(4) 補助対象事業費を過大に精算していたもの

(5) 工事の施工が適切でなかったもの

擁壁の施工が適切でなかったもの (2 件 不当と認める国庫補助金 17,473,243 円)

(参考図1)

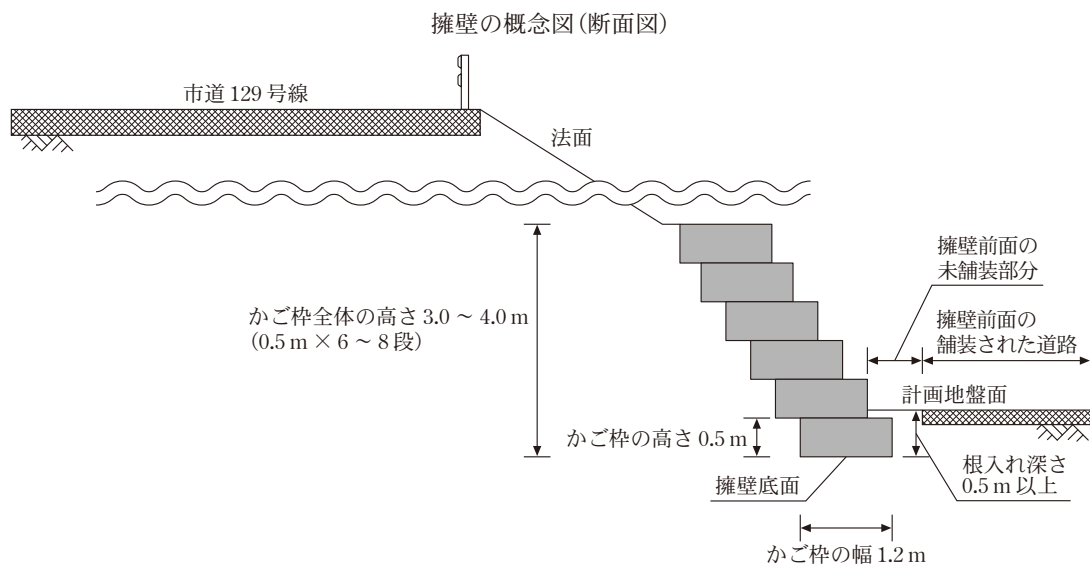
同市は、本件工事の擁壁の設計に当たり、指針に基づき、擁壁前面の未舗装部分及び舗装された道路の表面を計画地盤面とし、地盤の洗掘等を考慮して、擁壁の全延長37.0mにわたって、0.5m以上の根入れ深さを確保することとして設計図書を作成し、これにより施工することとしていた(参考図1参照)。

(参考図2)

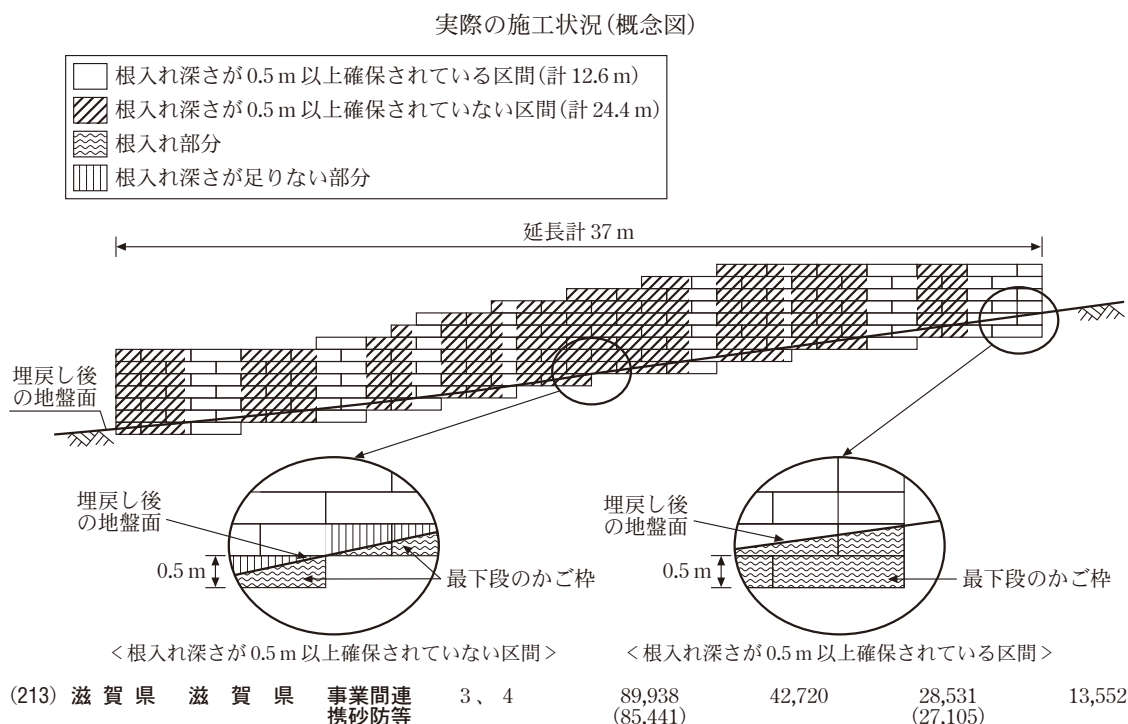
しかし、現地の状況を確認したところ、請負人が設計図書に記載された根入れ深さを十分に確認しないまま施工したことにより、擁壁の延長計24.4mにおいては根入れ深さが0.5m以上確保されておらず、この中には、最下段のかご枠が部分的に下端まで露出するなど根入れが全く確保されていない箇所も見受けられた(参考図2参照)。そして、擁壁の全延長37.0mにわたり、擁壁と擁壁前面の道路との間は未舗装であることから、降雨時に擁壁の後背地からの雨水等が流出することなどにより地盤の洗掘等が進行すると、擁壁が損傷するおそれがある状況となっていた。

したがって、本件擁壁(工事費相当額5,878,137円、国庫補助対象事業費同額)は、施工が適切でなかったため、地盤の洗掘等に対応することができない状態となっていて、工事の目的を達しておらず、これに係る国庫補助金相当額3,920,717円が不当と認められる。

このような事態が生じていたのは、同市において、請負人が設計図書に記載された根入れ深さを十分に確認しないまま施工していたのに、これに対する監督及び検査が十分でなかったことなどによると認められる。

(参考図3)

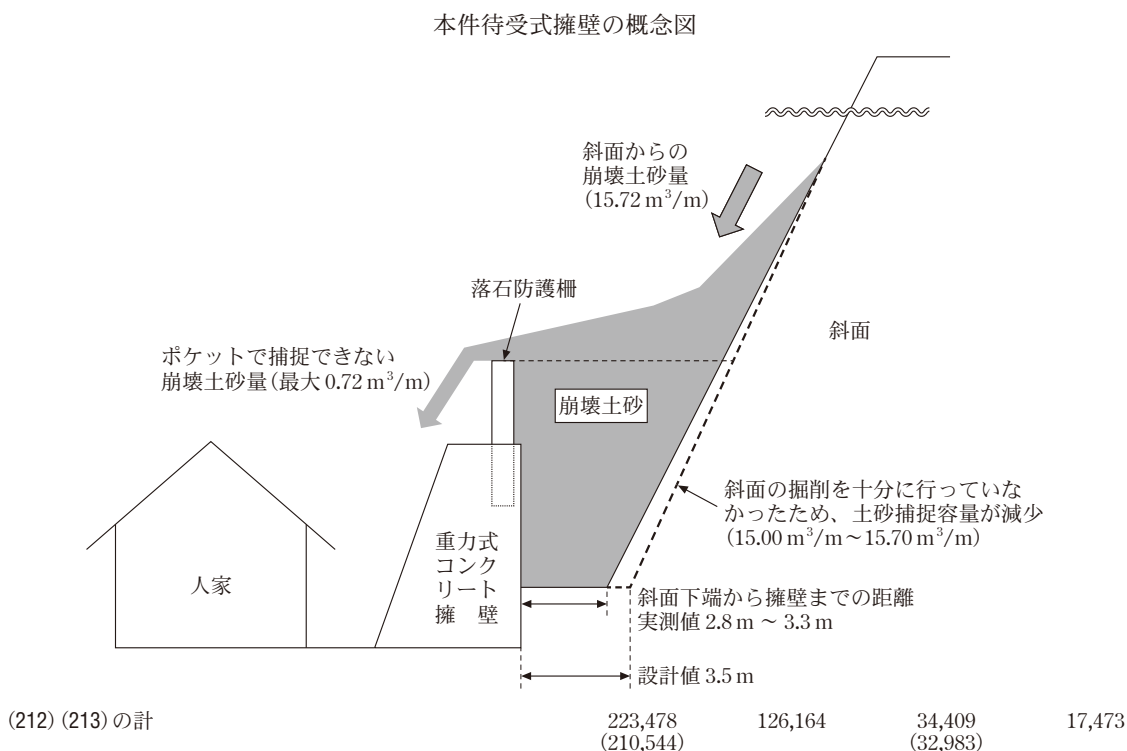
しかし、請負人は、待受式擁壁の施工に当たり、土砂捕捉容量が崩壊土砂量を上回るためには、設計図書に明示された斜面下端から待受式擁壁までの距離等を確保する必要があることを認識していなかったため、斜面の掘削を十分に行っていなかった。このため、一部の工区で斜面下端から待受式擁壁までの距離が 2.8m から 3.3m までとなっており、出来形が設計と比べ短くなっていた。

そこで、本件待受式擁壁について、現地の状況を踏まえて、基準等に基づき改めて土砂捕捉容量を算定したところ、 $15.00\text{m}^3/\text{m}$ から $15.70\text{m}^3/\text{m}$ までとなっており、4か所の測点全てにおいて、土砂捕捉容量が設計時に設定した崩壊土砂量 $15.72\text{m}^3/\text{m}$ を最大 $0.72\text{m}^3/\text{m}$ 下回っていた(参考図3参照)。

したがって、本件待受式擁壁(工事費相当額28,531,634円、国庫補助対象事業費27,105,052円)は、施工が適切でなかったため、崩壊土砂量を十分に捕捉できる土砂捕捉容量が確保されておらず、これに係る国庫補助金相当額13,552,526円が不当と認められる。

このような事態が生じていたのは、同県において、請負人による施工が設計と相違していたものとなっていたのに、これに対する監督及び検査が十分でなかったことなどによると認められる。
